AUDITORÍA TÉCNICA A LOS SISTEMAS DE CONTROL Y DE PROTECCIONES ELÉCTRICAS

S/E POZO ALMONTE 24/13,8 [KV]

INFORME FINAL

Cliente: ENGIE
Energía Chile S.A.

6.1.2 FALLA EN BARRA 24 [kV] DEL TRANSFORMADOR N°3 DE LA S/E POZO ALMONTE.

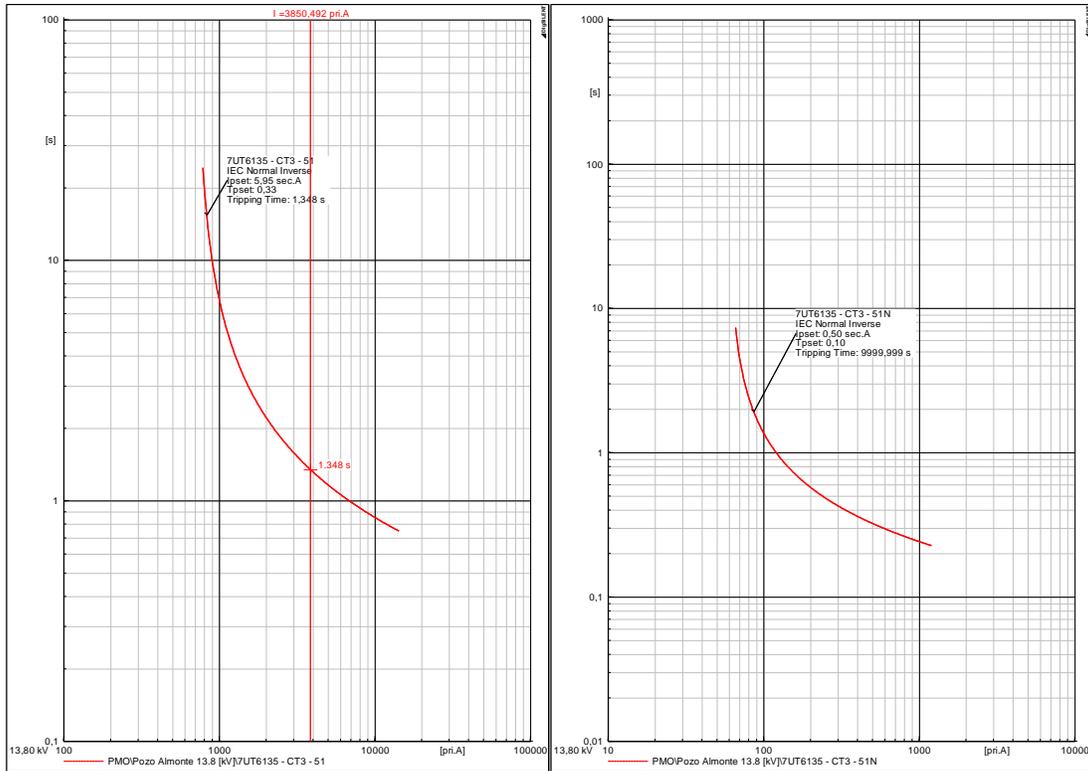
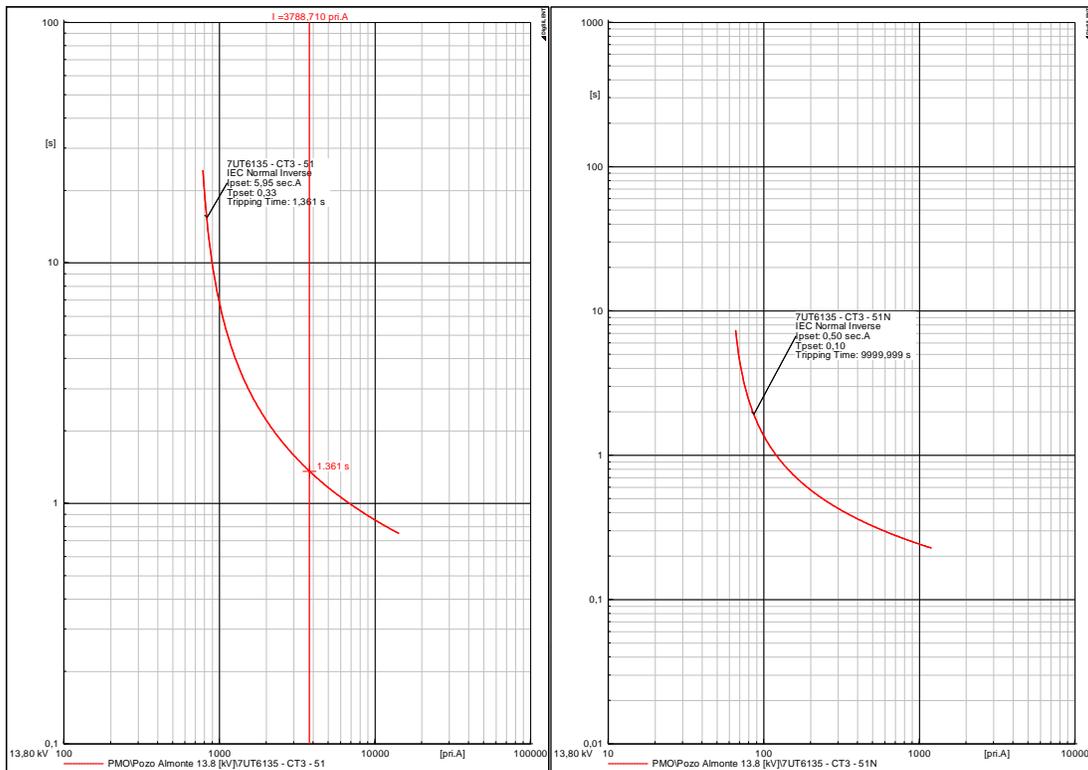
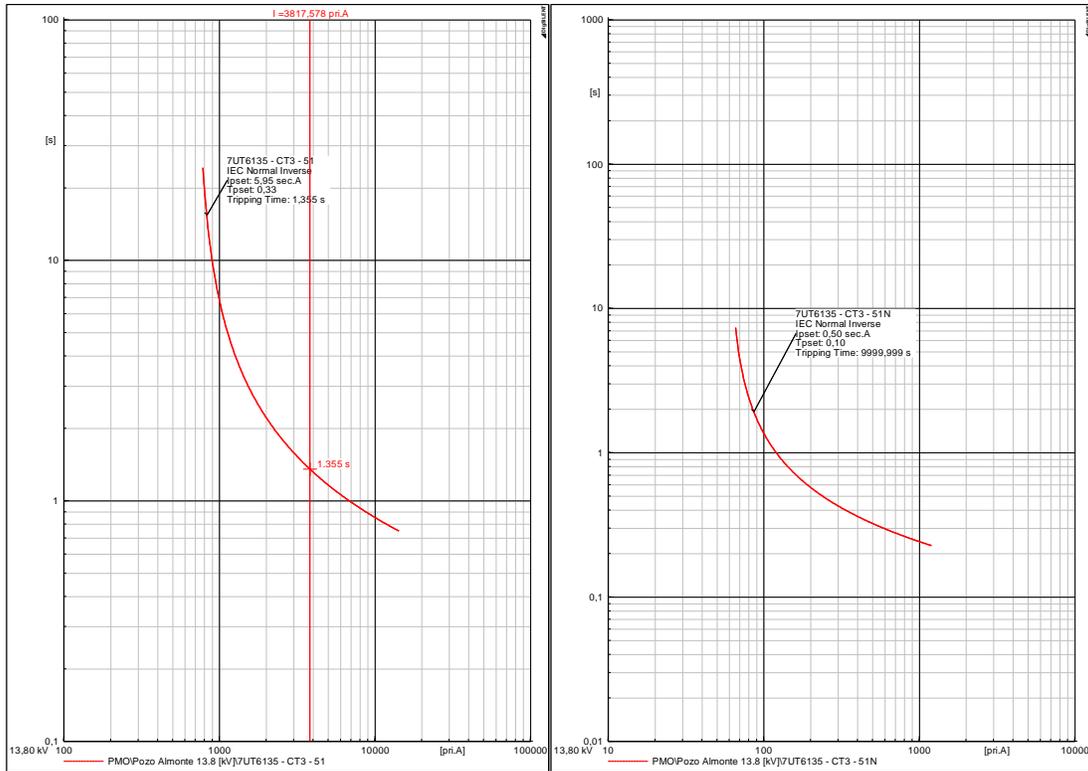
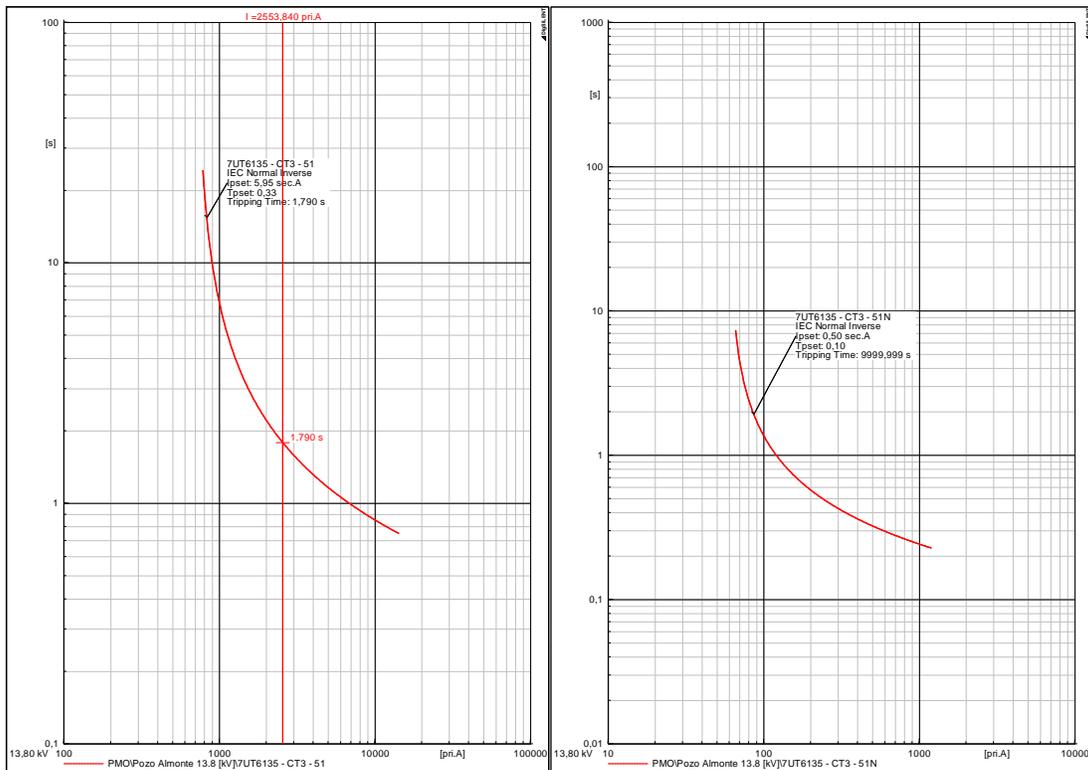
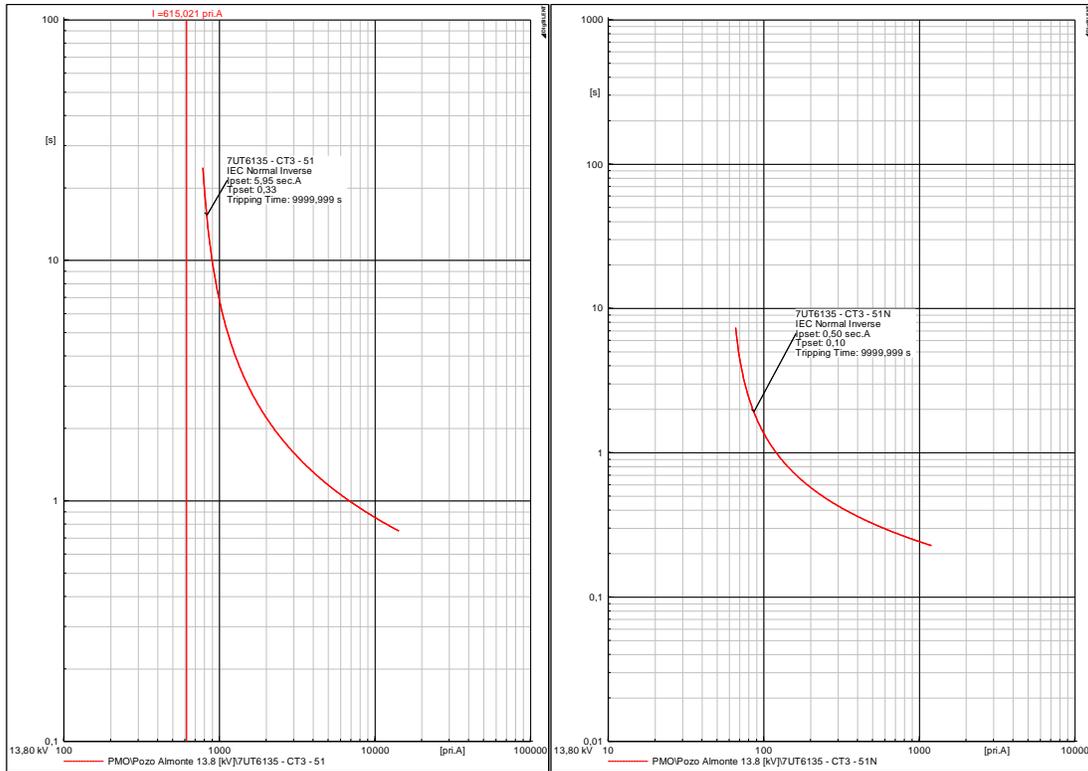
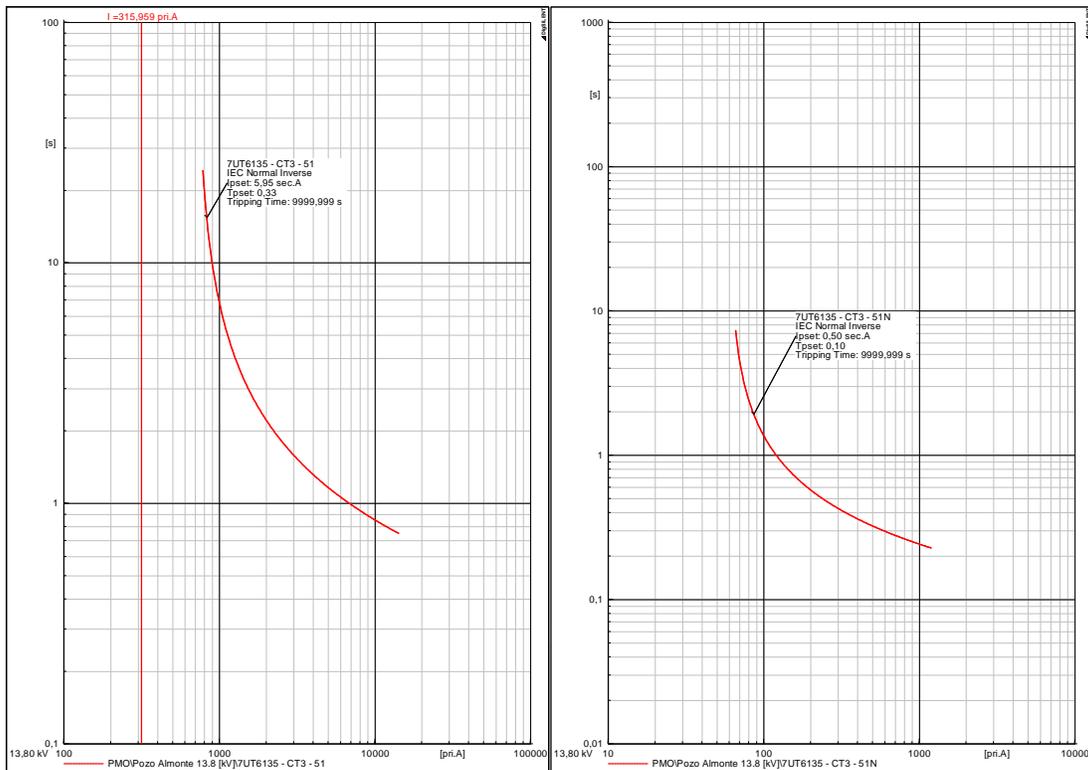
- Art. 3-24, literal b), numeral III: los tiempos de operación para despeje de fallas en la barra de media tensión de 23 [kV] son superiores a 400[ms], lo cual no cumple los tiempos definidos por la normativa técnica.
- Art. 3-24, literal c): El paño transformador N°3 está protegido con un esquema diferencial simple, a través del relé Siemens 7UT613, lo cual cumple con lo estipulado en la normativa técnica.
- Art. 3-24, última viñeta: La protección diferencial asociada al paño transformador N°3 está configurada de manera tal, que no permite su sincronización con un equipo GPS, a pesar de estar conectados. Las protecciones asociadas a los paños alimentadores E1 y E2 no están conectadas a un equipo GPS. Ambas situaciones incumplen con lo definido por la normativa técnica.

- Artículo 5-40, literal e): los tiempos de paso entre los equipos de protección asociados al paño del transformador N°3 CT3, y los paños alimentadores E1 y E2, son superiores a 300[ms], esto no compromete la selectividad del sistema de protecciones, lo cual cumple con lo definido por la normativa técnica.
- Artículo 6-4: La información provista desde el coordinado para el Coordinador, a través de la base Infotécnica, no cuenta con el ECAP, Print Outs ni DUF vigente de ninguno de los paños auditados. Esta situación incumple con lo exigido en la normativa técnica.

SUBSTACIÓN POZO ALMONTE
 DIAGRAMA UNILINEAL
 13,8-23kV ATR2

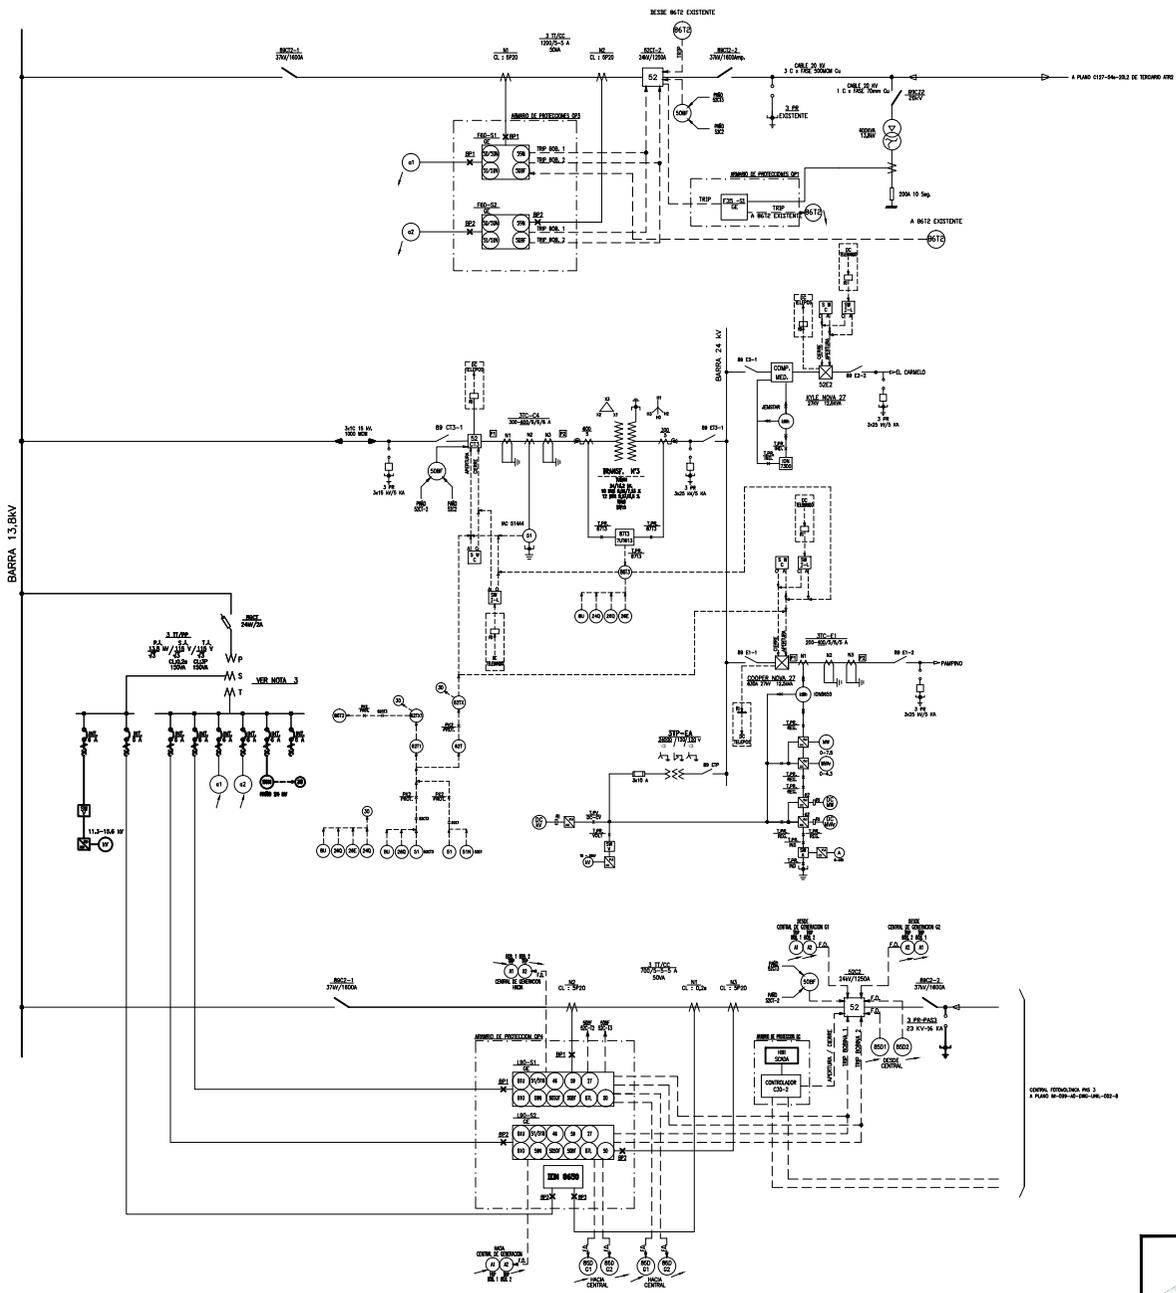
- Ítem # G.1: (M) El ECAP define habilitadas las funciones 51 y 51N, sin embargo, el DUF no la presenta habilitadas como parte del esquema de protección.
- Ítem # G.1: (M) El DUF indica la presencia del equipo IAC 51, sin embargo, ECAP define el reemplazo de este por el equipo SIEMENS 7UT6.

Comentario Específico: Se debe corregir el DUF conforme las funciones definidas en el ECAP y actualizar en la plataforma Infotécnica.
